# Analyse der Ergebnisse des EU- Stresstest der Kernkraftwerke Fes- senheim und Beznau

## Teil 1: Fessenheim

Darmstadt, 11.10.2012

**Ministeriums für Umwelt, Klima und Energie-  
wirtschaft Baden-Württemberg**

Abb. 5.4: Darstellung der Sicherheitsreserven der Anlage Fessenheim in Hinblick auf verschiedene in Betracht zu ziehende Überflutungsszenarien nach (EDF 2011).

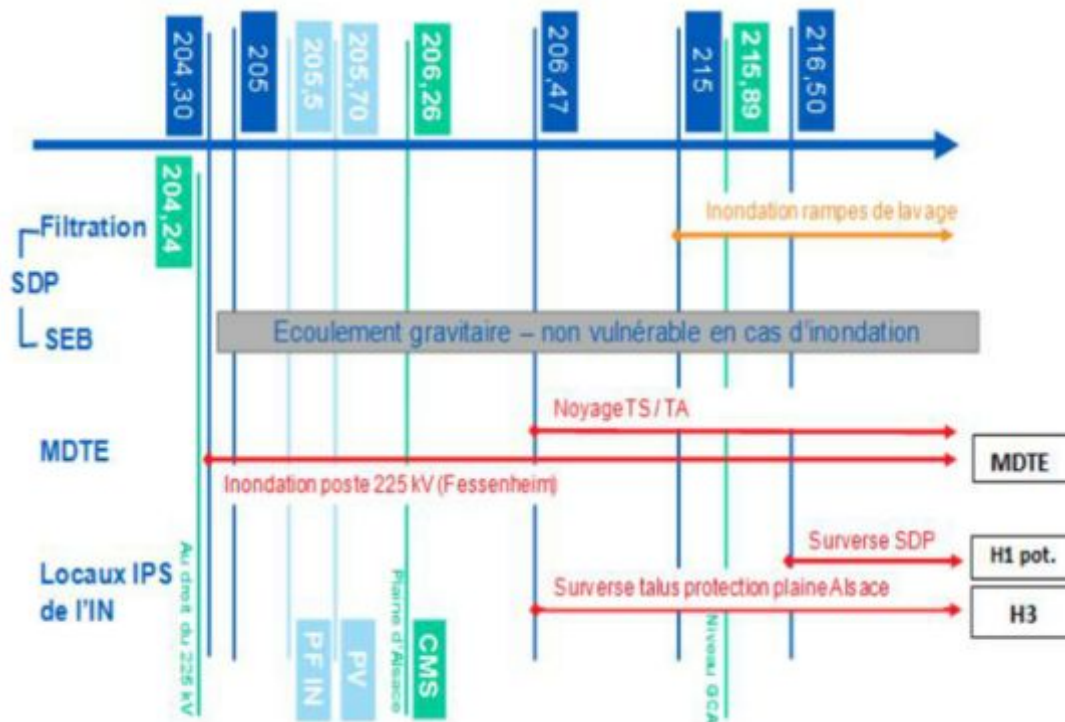
Die vom Betreiber der Anlage Fessenheim für die verschiedenen auslegungsgemäß zu analysierenden Überflutungsereignisse ausgewiesenen Reserven liegen zwischen 0,06 und 0,41 m. Die Signifikanz dieser Reserven kann auf probabilistischer Basis nicht bewertet werden, da keine Angaben zu den für einen derartigen zusätzlichen Wasseranfall notwendigen Abflussmengen und den damit verbundenen Überschreitungswahrscheinlichkeiten vorliegen. Gegenüber den für deutsche Anlagen ausgewiesenen Schutzhöhen sind die für die Anlage Fessenheim ausgewiesenen Reserven jedoch als eher gering einzustufen.

Der Betreiber hat ein Szenario mit einem Anstieg der Abflussmenge von 30 % analysiert, dessen Wiederkehrperiode der Betreiber auf Basis von Expertenschätzungen mit eins in Hunderttausend bis zu eins in einer Million Jahren abschätzt. Für diesen Fall wird das Anlagengelände überflutet und es ist ein Verlust zentraler sicherheitstechnisch wichtiger Einrichtungen (vollständiger Ausfall der Kühlwasserversorgung, der externen Energieversorgung sowie der gesamten elektrischen Energieversorgung) möglich. Der für dieses Szenario bestimmte Wasserstand in der Umgebung der Anlage liegt mit 207,70 m deutlich über dem für das Auslegungshochwasser bestimmten Wasserstand von 206,26 m und auch deutlich über dem Niveau des Schutzwalls der Anlage von bis zu 206,75 m. Vor diesem Hintergrund muss auch bei deutlich geringeren Abflussmengen bereits mit einer Überflutung des Anlagengeländes gerechnet werden. Auch vor diesem Hintergrund sind die vom Betreiber ausgewiesenen Reserven als gering einzustufen.
